**SEZIONE TUTELA E VALORIZZAZIONE DEL PAESAGGIO**

**Oggetto:** [ID\_VIP: 7414] Istanza per il rilascio del Provvedimento di VIA PNIEC-PNRR nell'ambito del provvedimento unico in materia ambientale ai sensi dell'art. 27 del D.Lgs. n. 152/2006, relativa al progetto di un nuovo impianto integrato agrovoltaiico, denominato "SPOT\_40", con potenza nominale pari a 66 MW, da realizzarsi nel Comune di Veglie (LE), linee elettriche interrate nel Comune di Salice Salentino (LE) e le opere di connessione alla RTN da realizzarsi nel Comune di Erchie (BR) e Avetrana (TA). Nota istruttoria.

**Proponente:** HEPV 06 S.r.l.

Fig.3 Inquadramento d’impianto con riferimento alle aree non idonee ex RR 24/2010 (cfr pag.21 –Relazione Tecnica)

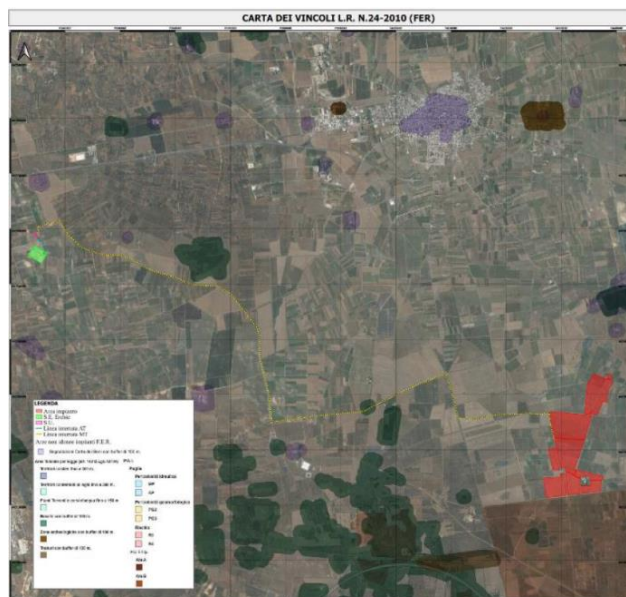
A partire da analisi di tipo vincolistico nonché in attuazione del DM 10 settembre 2010 *“Linee guida per l’autorizzazione degli impianti alimentati da fonti rinnovabili”*, il Regolamento Regionale n. 24/2010 individua le aree ed i siti non idonei alla localizzazione di specifiche tipologie di impianti alimentati da fonti rinnovabili e delle opere connesse.

Al fine di valutare tutti gli aspetti intrinseci legati al contesto locale ed alla continuità di alcuni contesti paesaggistici, **anche per gli impianti, come nel caso in disamina, che ricadono all’esterno delle aree e dei siti non idonei individuati dal RR 24/2010**, il PPTR dispone di fare riferimento ai seguenti indicatori contenuti nel § 3.2.2 dell’Elaborato 7 del PPTR (*“Il Rapporto Ambientale”*):

- 3.2.2.2 *“frammentazione del paesaggio”*, che misura la dimensione delle aree non interrotte da infrastrutture con capacità di traffico rilevanti (la frammentazione del paesaggio produce infatti disturbo alla biodiversità, isolamento degli habitat, e rappresenta un detrattore alla percepibilità dei paesaggi, in particolar modo di quelli naturali e rurali);
- 3.2.2.6 *“esperienza del paesaggio rurale”*, che misura la possibilità di percezione del paesaggio rurale rispetto ai principali detrattori visuali e del rumore, articolati in classi di disturbo;
- 3.2.2.7 *“artificializzazione del paesaggio rurale”*, che misura la presenza di elementi artificiali nelle aree agricole.

Fig.4 Inquadramento dell'impianto di progetto e di quelli esistenti all'interno dell'area d'indagine – cfr pag. 31 Relazione Impatti Cumulativi

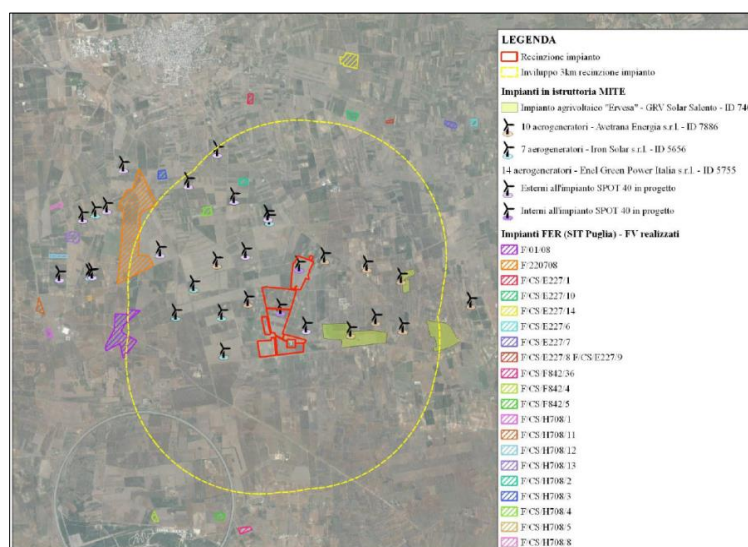
Il proponente, in ottemperanza alla richiesta avanzata dal M.A.S.E con nota prot. n. 204 del 10/01/2023, ha fornito una valutazione circa il possibile effetto cumulativo con altri impianti FER realizzati, progetti provvisti di titolo di compatibilità ambientale e progetti per i quali i lavori di realizzazione siano già iniziati, rilevando che, nel raggio di 3 Km ricadono:

- *"20 aerogeneratori afferenti a n. 3 progetti diversi in istruttoria MITE, uno dei quali (14 aerogeneratori Enel Green Power s.r.l.) prevede la localizzazione di due di essi proprio sull'impianto SPOT 40. Questi due aerogeneratori in questione non saranno contabilizzati nella valutazione degli impatti cumulativi in quanto alternativi alla realizzazione dell'impianto SPOT 40 in progetto.*
- *1 impianto agrivoltaico in istruttoria MITE;*
- *4 impianti fotovoltaici realizzati (fonte SIT Puglia)" (cfr pag. 31 Relazione impatti cumulativi).*

Si rappresenta che nella scansione procedimentale in corso per la valutazione degli impatti cumulativi relativi all'impianto SPOT\_40, è da considerare l'impianto Enel Green Power (codice MASE ID\_5755) sito MASE <https://va.mite.gov.it/it-IT/Oggetti/Documentazione/7695/11159?pagina=1#collapse> per il quale risulta in corso un procedimento presso la Presidenza del Consiglio dei Ministri volto al superamento del dissenso tra MASE e MIC. Si riporta di seguito un estratto del layout di impianto relativo all'impianto eolico Enel Green Power.

Fig.6 Parco eolico proposto da Società Iron Solar s.r.l (ID\_VIA\_5656)–cfr elaborato "ES.9.4.3". In rosso sono state approssimativamente indicate le aree previste per l'impianto SPOT\_40.

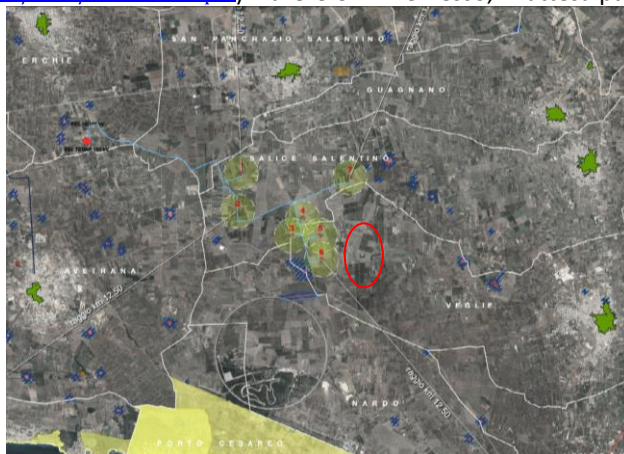
- ID\_ 5656: "Progetto per la realizzazione di un impianto eolico composto da 7 aerogeneratori di potenza unitaria pari a 6 MW, corrispondente a una potenza complessiva di 42 MW, ricadente nei Comuni di Veglie (LE), Salice Salentino (LE), e con opere di connessione nei Comuni di Erchie (BR) e San Pancrazio Salentino (BR)" (<https://va.mite.gov.it/it-IT/Oggetti/Documentazione/7643/11080?Testo=&RaggruppamentoID=141#collapse>).

Procedimento in corso presso la Presidenza del Consiglio dei Ministri;

Fig.7 Parco eolico proposto da Società Società Avetrana Energia Srl (ID\_VIA\_7886)–cfr elaborato "Relazione PPTR". In rosso sono state approssimativamente indicate le aree previste per l'impianto SPOT\_40.

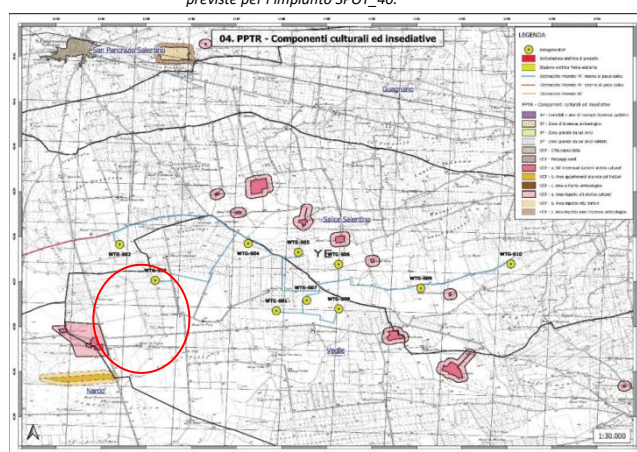
- ID\_ 7886: "Progetto di un impianto eolico composto da 10 aerogeneratori per una potenza pari a 60 MW, da ubicarsi nel territorio comunale di Salice Salentino (LE), Veglie (LE), con opere accessorie ricadenti anche nei territori di Avetrana (TA), San Pancrazio Salentino (BR) ed Erchie (BR)" (<https://va.mite.gov.it/it-IT/Oggetti/Documentazione/8344/12293#collapse>). Parere CTVA emesso, in attesa parere MIBACT;
